المشروع : فيلا السيد أسامة ياسين

تقرير فني : 01

الموضوع : ملاحظات على الاعمال الميكانيكية في فيلا السيد أسامة ياسين

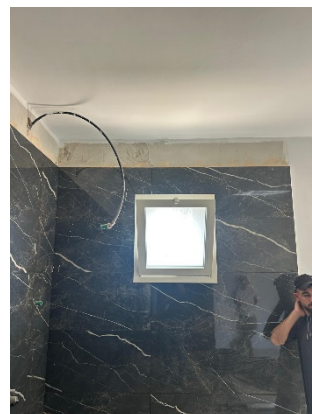
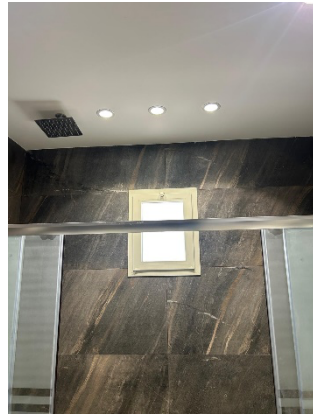
- 1- لوحظ اختلاف مستوى يد التلفون عن يد الانتربوتس في كل الشاورات ، حيث كانت يد التلفون مرتفعة عن المستوى الطبيعي ، يُنصح بخفض تأسيس يد التلفون لتصبح موازية ليد الانتربوتس، **يتطلب ذلك خلع بلاط في الشاور .**

- 2- المسافة الصحيحة بين الترنش وجدار الشاور يجب أن لا تزيد عن 17.5 سم. لوحظ ان الترنش يبعد أكثر من 30 سم عن الجدار، ما يستدعي إعادة ضبط موضعه لابعاده من تحت القدم ، **يتطلب ذلك خلع بلاط في الشاور.**

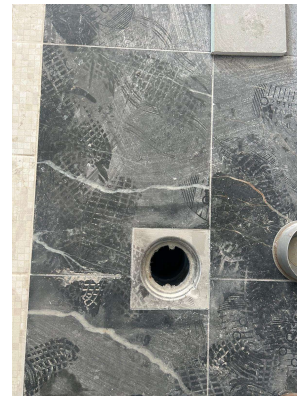
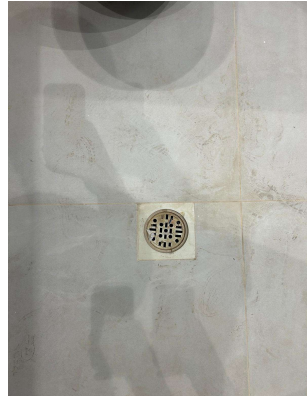
6- لوحظ عدم وجود أكتاف للأبواب الداخلية، يجب عمل هذه الاكتاف لتحقيق الجمالية والوظيفة

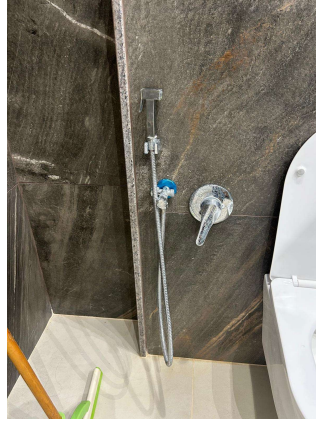
8- لوحظ تركيب كبسة النجارة بطريقة عرضية ، بينما التركيب الصحيح يجب أن يكون عمودياً. هذا قد يتطلب خلع بلاط لإعادة التركيب بطريقة صحيحة.

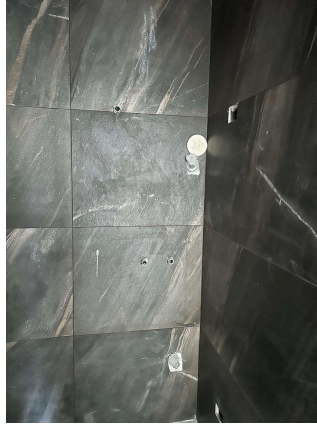
9- لوحظ عدم وجود رداد على خط الماء البارد المزود لانتربوتس الشطاف ، مما قد يؤدي لخلط الماء الساخن بالبارد. يجب تركيب رداد مناسب لتجنب هذه المشكلة.

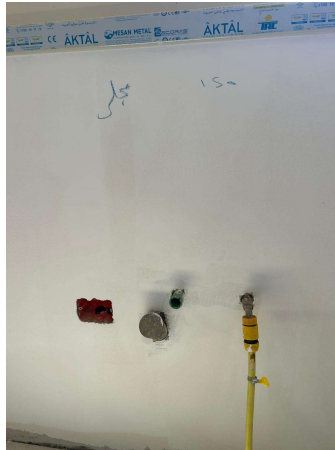
10- تم تأسيس خطي ماء بارد وساخن للغسالة بينما المطلوب خط واحد بارد.

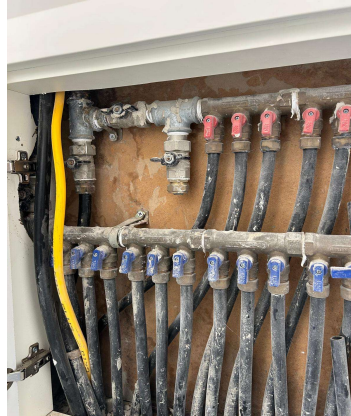
14- تم ملاحظة ظهور علامات صدأ على الباب الرئيسي المصنوع من مواد منخفضة الجودة، ويجب تغييره قبل السكن لضمان الأمان والمتانة، حيث ان حالته ستسوء اكثر مع الوقت وستضطر عاجلا ام اجلا الى استبداله بباب آخر ذو مواصفات هندسية سليمة .

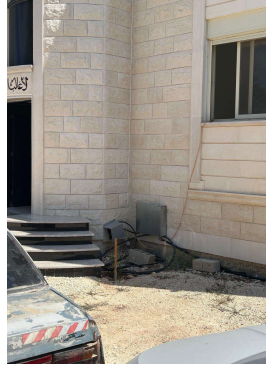
17- لوحظ وجود وصلات من الحديد المغلفن على النحاس، مما قد يؤدي لتفاعل كهروكيميائي وتآكل مستقبلي في هذه الوصلات اضافة الى ترسبات وتضيقات وضعف في ضغط الماء . يُنصح بتغيير هذه الوصلات .
